CITTÀ DI PORDENONE

PIANO COMUNALE DI CLASSIFICAZIONE ACUSTICA

DOCUMENTO DELLE OSSERVAZIONI E CONTRODEDUZIONI

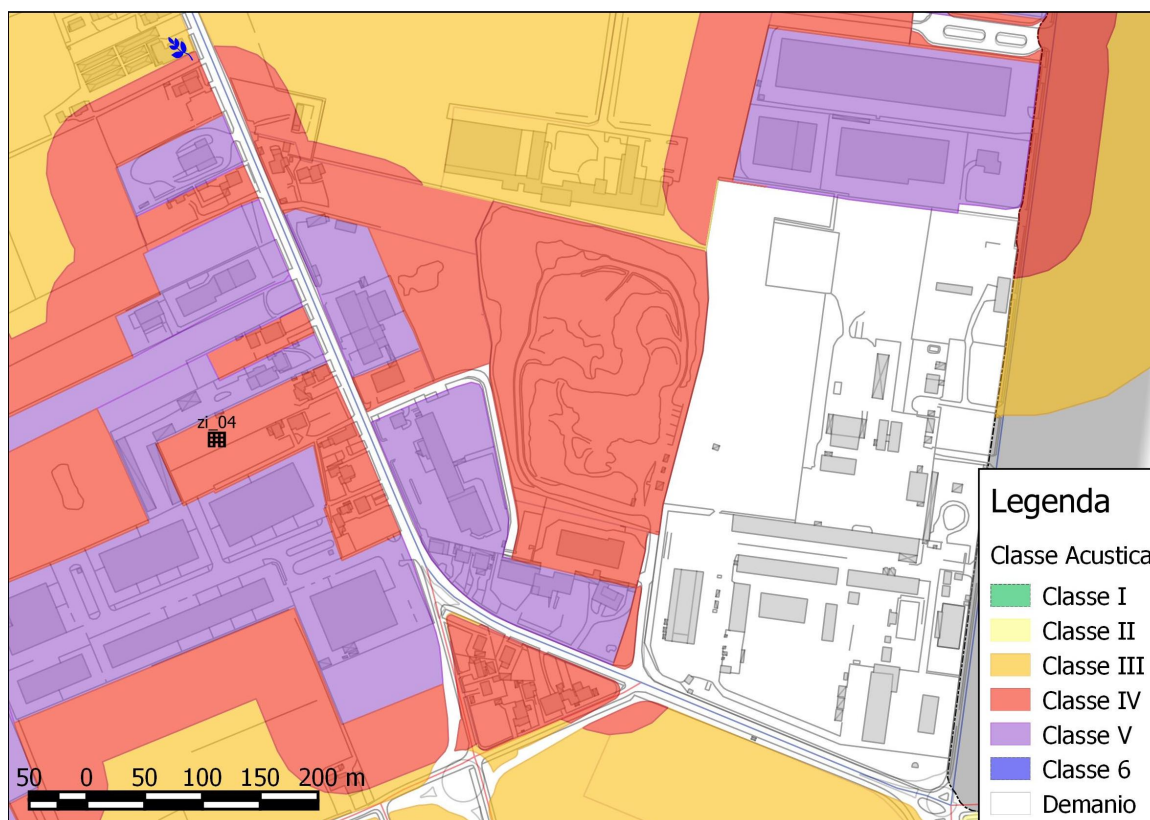
Richiesta di “*prevedere la Classe IV per l'area in questione con fasce di rispetto*”, attualmente classificata dal vigente PRGC come “Servizi ed Impianti tecnologici – NI”, al fine di poter continuare a svolgere le relative attività attualmente svolte (attività di recupero di materiale e attività di risanamento ambientale). L'area in questione andrebbe assimilata alle “Aree di cava” riportate nel punto “4.5-Aree particolari” dei “Criteri e Linee Guida per la redazione dei Piani comunali di classificazione acustica del territorio” dell’ARPA FVG, e come tale riconosciuta come zona industriale “sparsa” (Classe IV ed eventuali fasce di decadimento acustico di Classe IV e III).

In considerazione delle attività produttive svolte, dei macchinari, mezzi e impianti utilizzati e delle scelte effettuate nel caso delle zone classificate da PRGC come “LI - Lavorazione Inerti” (peraltro oggetto nel procedimento relativo al PRGC di riserva regionale nel procedimento del PRGC stesso), la richiesta avanzata da Moretto Giuseppe S.r.l. di riconoscere, dal punto di vista acustico, l'area denominata “ex Cava dell’Agnese” sita in Via Roveredo, 2 – località Comina come zona produttiva di IV viene favorevolmente accolta senza però riconoscere le fasce nella zona nord in quanto sono presenti strutture dedicate all’istruzione.

CONCLUSIONI: PARZIALMENTE ACCOLTA

Nella planimetria denominata "planimetria n. 1 - fase attuale" si evidenzia come le degenze siano presenti nei fabbricati individuati con le lettere A, B e C.

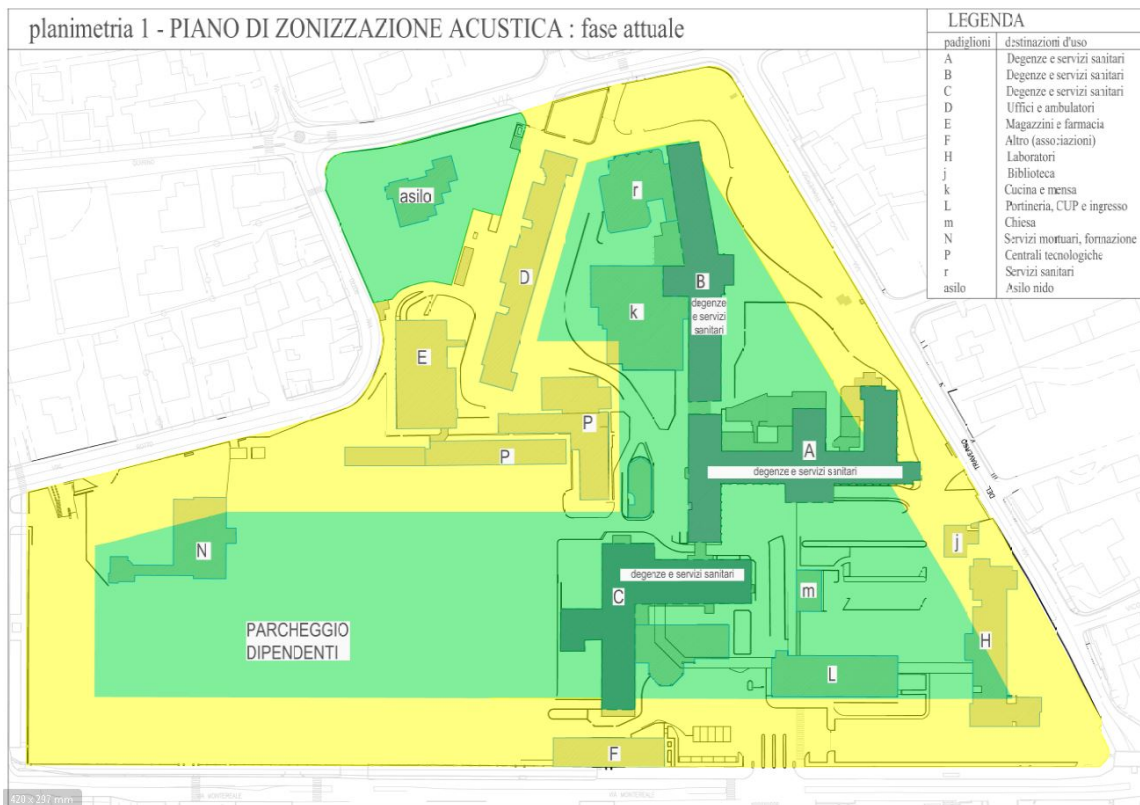
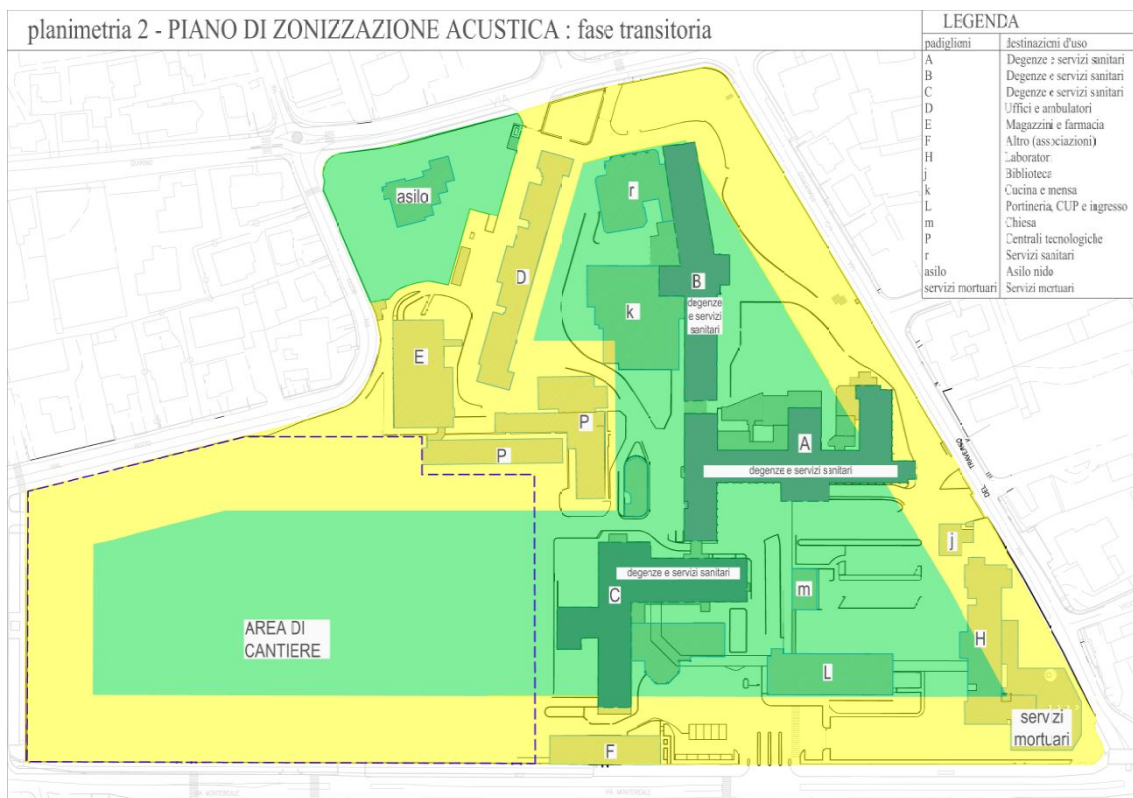
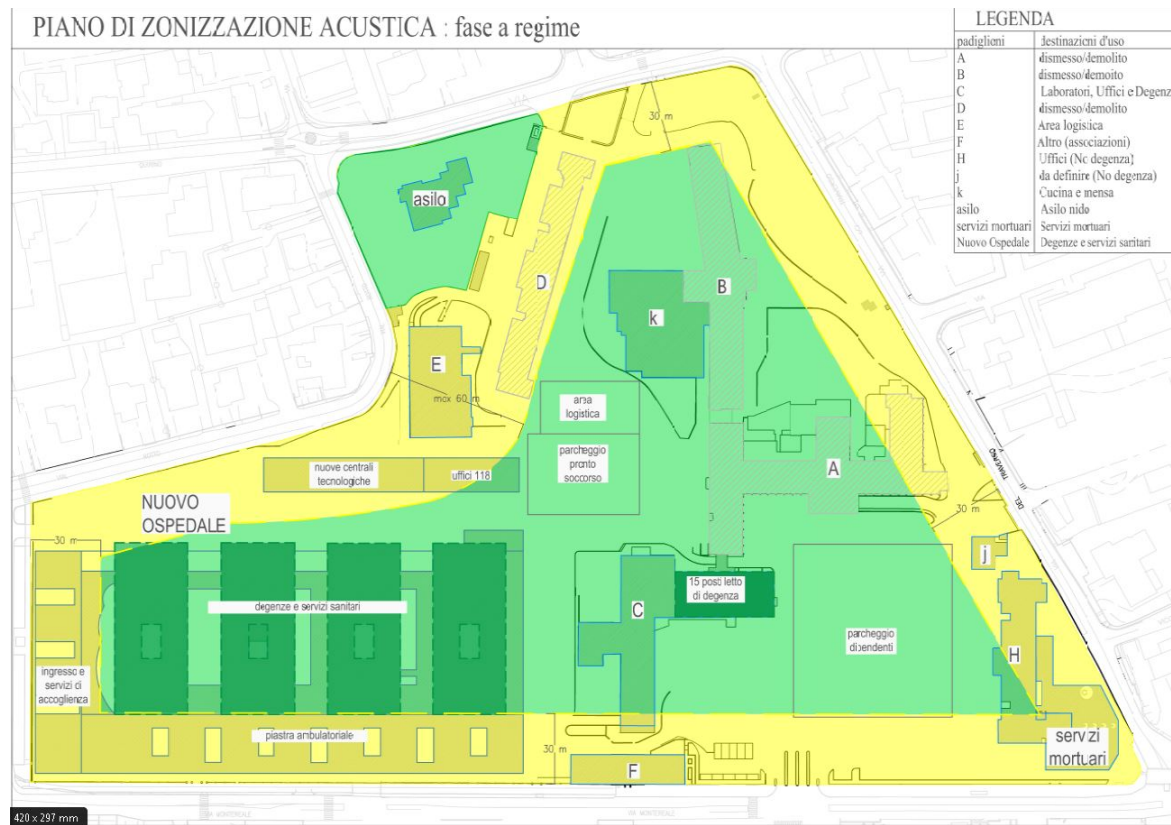
Il progetto definitivo del nuovo ospedale prevede, nelle prime fasi di cantiere, la dismissione delle attuali torri evaporative e la loro sostituzione con nuove torri evaporative a bassa emissione sonora posizionate temporaneamente sulla copertura dell'attuale polo tecnologico, fino al completamento della nuova centrale. Dai risultati delle simulazioni acustiche effettuate risulta che la situazione transitoria, benché migliorativa rispetto a quella attuale, non rispetta il limite notturno nell'area tecnologica del comprensorio ricadente in classe I. Per tale motivazione, visto inoltre che tale fase transitoria presumibilmente per 7 anni (dal 2016 al 2022), si chiede di attribuire all'attuale area tecnologica e nelle aree circostanti all'area tecnologica e al perimetro dell'ospedale di Pordenone una classe acustica inferiore rispetto al restante comprensorio ospedaliero in classe I almeno fino all'attivazione del nuovo ospedale.

Di seguito vengono proposte tre planimetrie dei tre stati (fase attuale, fase transitoria di cantiere e fase a regime) dove vengono individuate le destinazioni d'uso degli edifici ed in particolare vengono messi in evidenza gli edifici che hanno degenze.

Nella “planimetria n. 2 – fase transitoria” vengono individuate l’area di cantiere e lo spostamento dei servizi mortuari. Le degenze restano allocate esattamente nei siti dello stato di fatto.

Nella “planimetria n. 3 – fase a regime” viene descritta l’area e riportati gli edifici con le relative destinazioni d’uso. Le “degenze” restano nel padiglione C (nella parte più interna rispetto al perimetro) e tutte le altre “degenze” vengono trasferite nel nuovo edificio realizzato nell’attuale area di parcheggio dei dipendenti.

Analogamente all’osservazione n. 5 in adesione di quanto previsto dalle linee guida e in ragione di quanto riportato nella descrizione dell’osservazione e del fatto che il nuovo polo tecnologico a servizio dell’ospedale rispetterà i limiti a regime, in relazione a quanto previsto dalle “linee guida” di cui al D.G.R. 463/09 si ritiene di accogliere la previsione che la fascia di rispetto acustico di Classe II, di ampiezza minima di 30 m (ma in alcuni punti la stessa sarà compresa fino alla misura massima di 60 mt), sia allocata internamente al lotto di pertinenza e di allocare comunque la zona dei servizi - impianti tecnologici e parte di logistica in classe II.

CONCLUSIONI: ACCOLTA

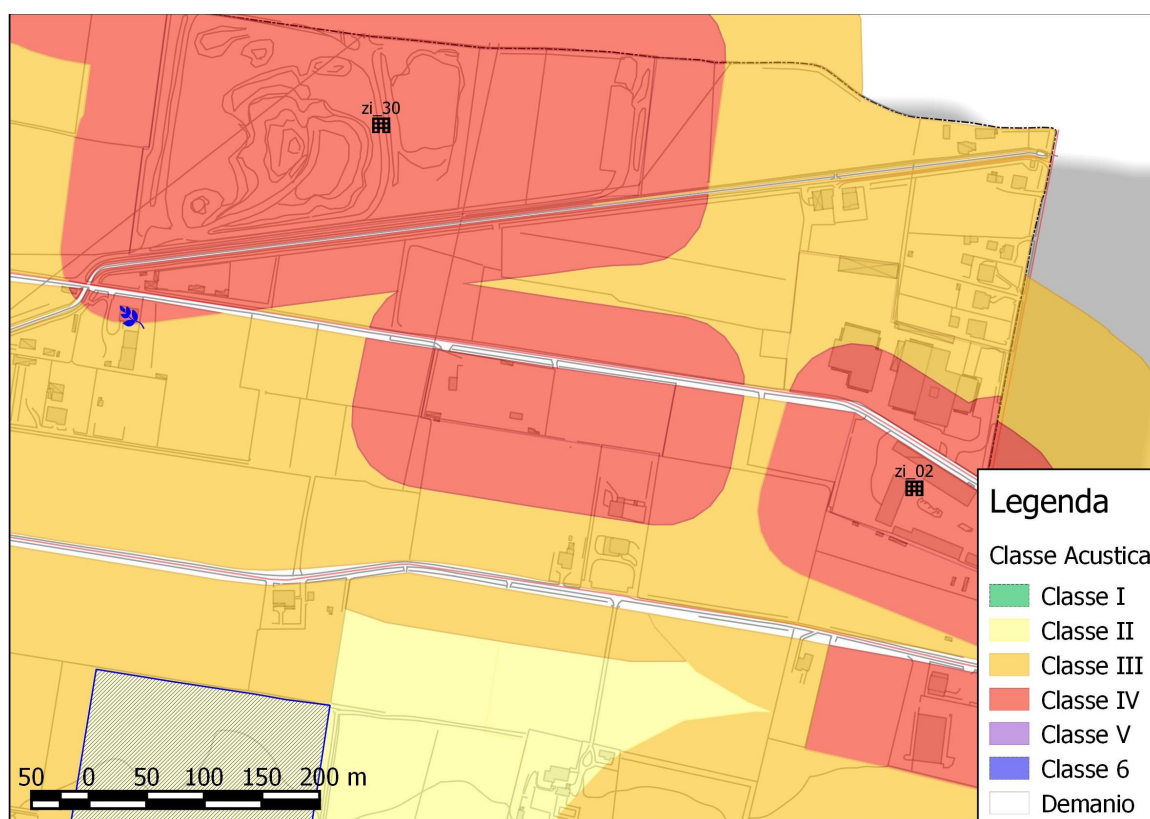
Richiesta di considerare le aree in questione, in cui è operativa un'attività produttiva di recupero e trattamento rifiuti non pericolosi e che sono classificate dal vigente PRGC come “Servizi ed impianti tecnologici – AR”, come zone industriali con conseguente assegnazione di fasce di decadimento acustico di Classe IV e III.

In quest'ottica il riconoscimento all'area, dal punto di vista acustico, di uno status di zona produttiva, seppur di tipo “sparso”, permetterebbe il mantenimento dell'attuale stato di fatto. Visto che le aree, tutte comprese all'interno dell'UT gid 159, hanno un'estensione di 13.050 m², le fasce di decadimento di Classe IV e III che si andrebbero a creare, mantenendo l'attuale Classe IV all'interno dell'UT, avrebbero un'ampiezza rispettivamente di 60 m e 120m. Tutto ciò considerato, si ritiene che la richiesta avanzata da Pordenonese Rottami S.r.l. possa essere favorevolmente accolta.

CONCLUSIONI : ACCOLTA

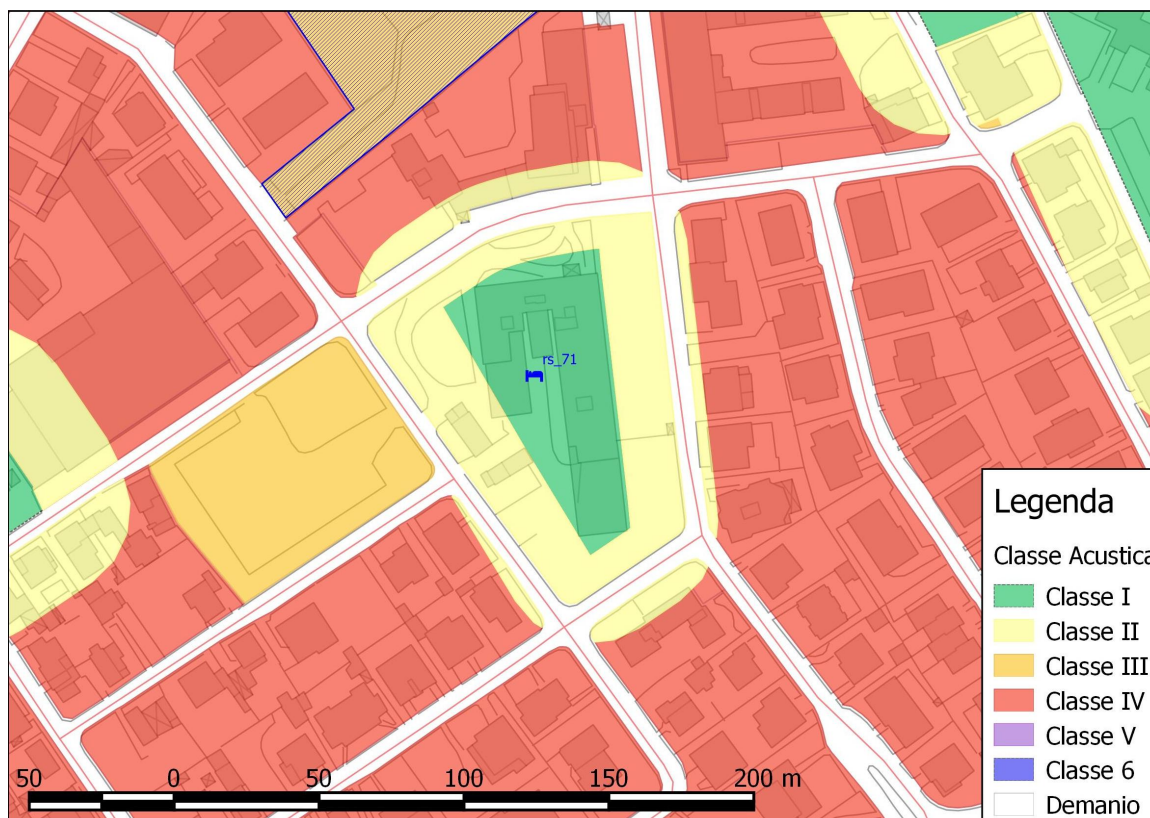
In conformità a quanto indicato nelle linee guida regionali, vista la limitata ampiezza dell'area di pertinenza, si propone di assegnare all'area occupata dall'edificio ospedaliero la Zona II; di considerare la pertinenza esterna circostante l'edificio come Zona III; e di considerare le aree che prospettano su via Murri, via Del Zoccolo, via Gemelli e via Fortunio ricadenti in zona IV, come visualizzato nell'estratto che segue.

La proposta di modifica della zonizzazione attuale non è sostenibile in quanto non conforme a quanto richiesto dalle Linee Guida regionali (DGR 463/09).

Nel caso del Policlinico, vista l'effettiva destinazione d'uso del fabbricato, si ritiene corretta l'assegnazione in Classe I vista l'ampiezza del comprensorio (l'U.T. occupa un'area di quasi un ettaro, 9.400 m²) e le sue caratteristiche di fruizione (prevede la degenza, con oltre 150 posti letto) nel mentre si può valutare una diversa classificazione dell'area esterna di pertinenza.

L'osservazione presentata e la peculiare e limitata conformazione del lotto impongono una riflessione. Si ritiene in questo caso valutare la possibilità di ammettere la previsione che la fascia di rispetto acustico di Classe II, di ampiezza minima 30 m, sia allocata in parte internamente così come riportato nelle linee guida *“in caso di impossibilità tecnica realizzativa, limitatamente alla collocazione della fascia di classe II, essa può essere collocata internamente alla U.T. di classe I.”* ed in parte esternamente al lotto di pertinenza e di allocare comunque la zona dei servizi ed impianti tecnologici esterni alla struttura in classe II così come definito dalla proposta sottoriporata.

CONCLUSIONE: PARZIALMENTE ACCOLTA.

PERIMETRO AREA TECNOLOGICA PER LA QUALE SI RICHIEDE L'ATTRIBUZIONE DI UNA CLASSE ACUSTICA INFERIORE RISPETTO AL RESTANTE COMPENSORIO OSPEDALIERO

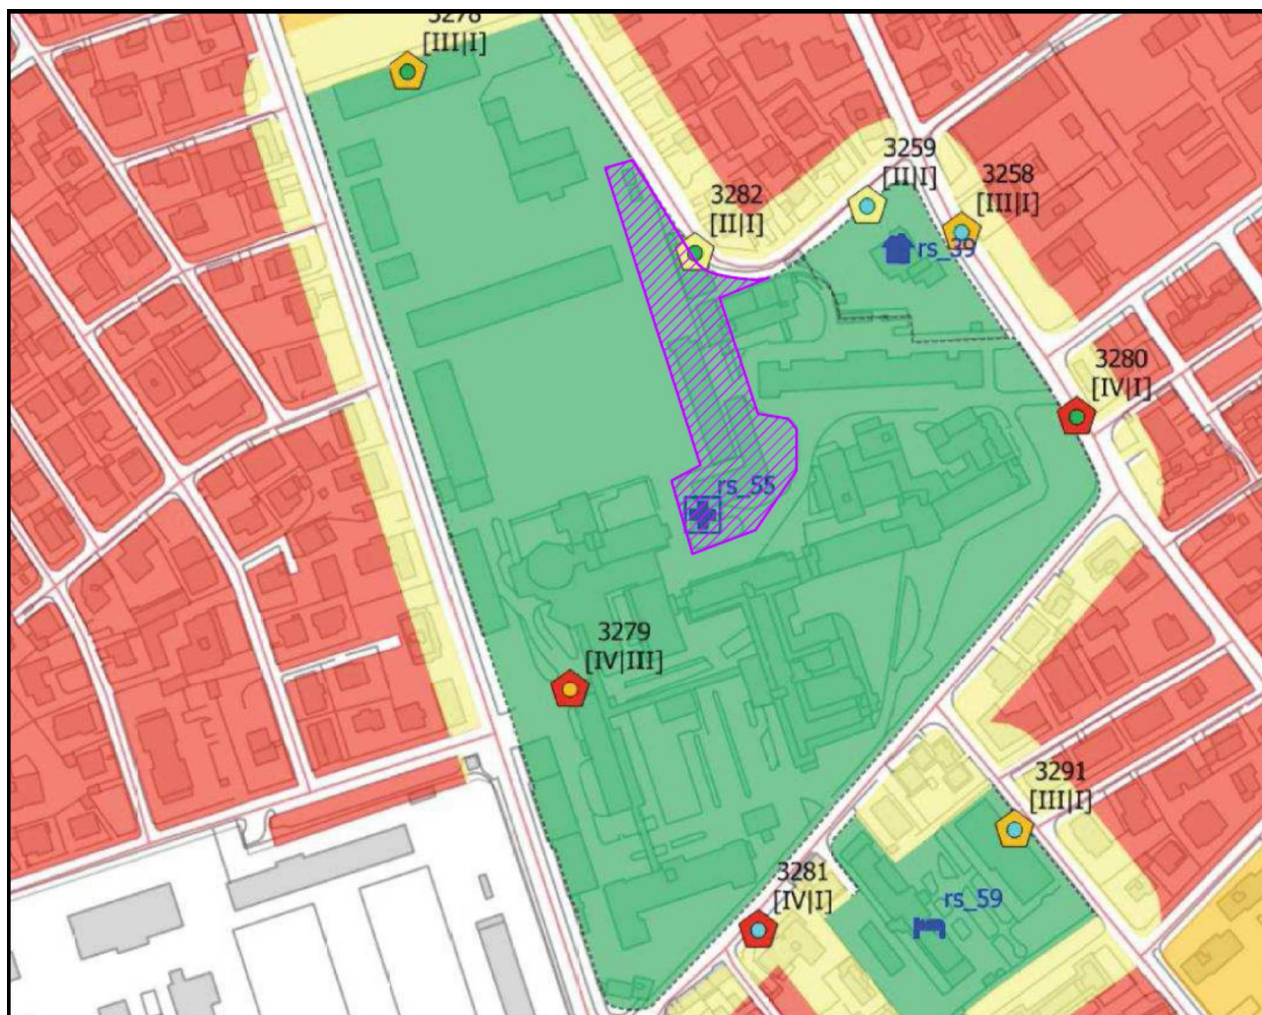
Tutto ciò premesso, considerato che la fase transitoria sopra descritta si protrarrà presumibilmente per 7 anni (dal 2016 al 2022), si chiede di attribuire all'attuale area tecnologica dell'ospedale di Pordenone, indicata nell'allegata planimetria, una classe acustica inferiore rispetto al restante comprensorio ospedaliero in classe I nel periodo intercorrente tra l'entrata in vigore del Piano comunale di classificazione acustica e l'attivazione del nuovo ospedale.

Tav. 3

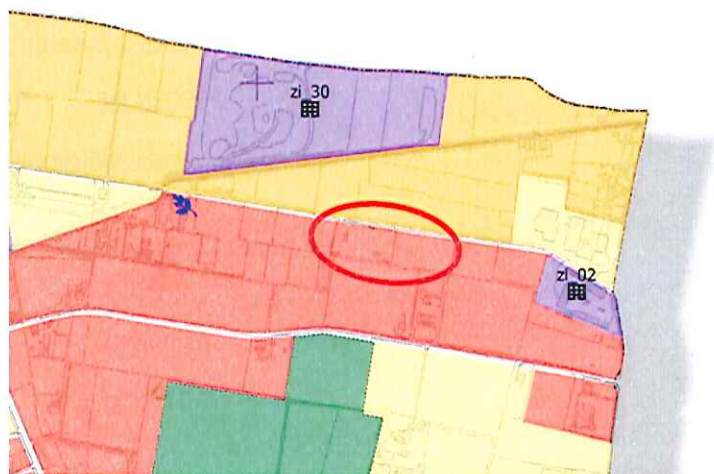
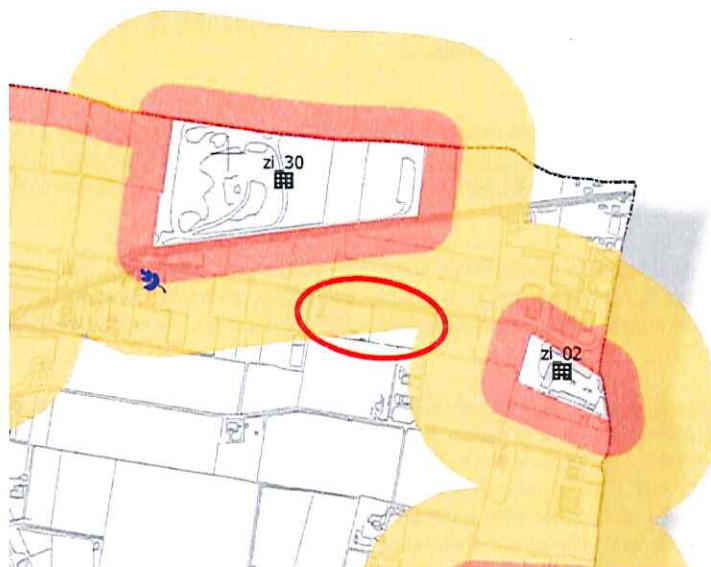
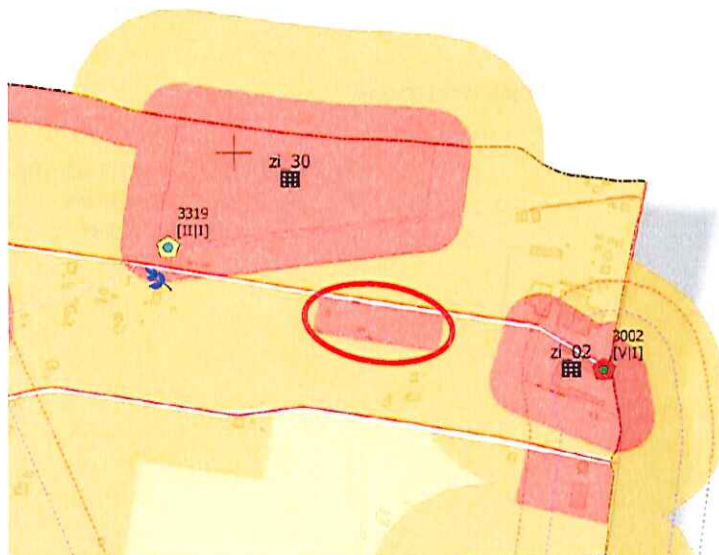
- a) perché le aree in questione, classificate dal vigente PRGC come "Servizi ed Impianti tecnologici - AR", in fase di definizione della Zonizzazione Parametrica, in ragione dei mezzi, macchinari ed impianti produttivi che già vi operano coerentemente con l'autorizzazione provinciale in essere (Determina provinciale n.1225/2007 e s.m.i.), sono da classificare in classe V (rif. PZAC Tav.3 - Parametrica);

- b) perché in considerazione della classificazione industriale in classe V, e/o comunque della seguente considerazione di cui al punto 5.3 delle Linee Guida ARPA FVG per la redazione dei Piani comunali di classificazione acustica del territorio: *"La scelta di creare una fascia di pertinenza di classe IV nasce dall'opportunità di consentire all'attività già esistente il mantenimento della propria operatività, anche nell'ipotesi in cui le sorgenti sonore ivi contenute si trovino in prossimità dei confini. E' infatti tipico di queste situazioni l'impossibilità pratica, date le ridotte dimensioni del lotto, di riorganizzare la dislocazione dei macchinari per creare una fascia "cuscinetto" all'interno dell'area stessa."*, deve essere prevista una conseguente fascia di rispetto anche per le aree in questione (rif. PZAC Tav.6 - Fasce industrie);

- c) perché in fase di definizione della Zonizzazione Aggregata, a seguito della aggregazione delle aree parametriche e della definizione di una idonea fascia di rispetto, la medesima fascia di rispetto deve essere mantenuta (rif. PZAC Tav.7 - Integrata e Tav.8.3 - Definitiva).

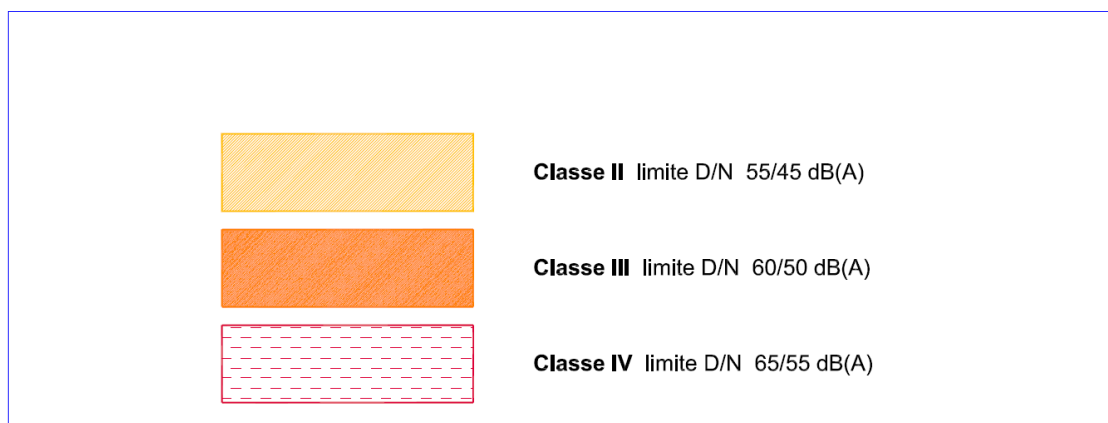
In conformità a quanto indicato nelle linee guida regionali, vista la limitata ampiezza dell'area di pertinenza, si propone di assegnare all'area occupata dall'edificio ospedaliero la Zona II; di considerare la pertinenza esterna circostante l'edificio come Zona III; e di considerare le aree che prospettano su via

Murri, via Del Zoccolo, via Gemelli e via Fortunio ricadenti in zona IV, come visualizzato nella tavola che segue.
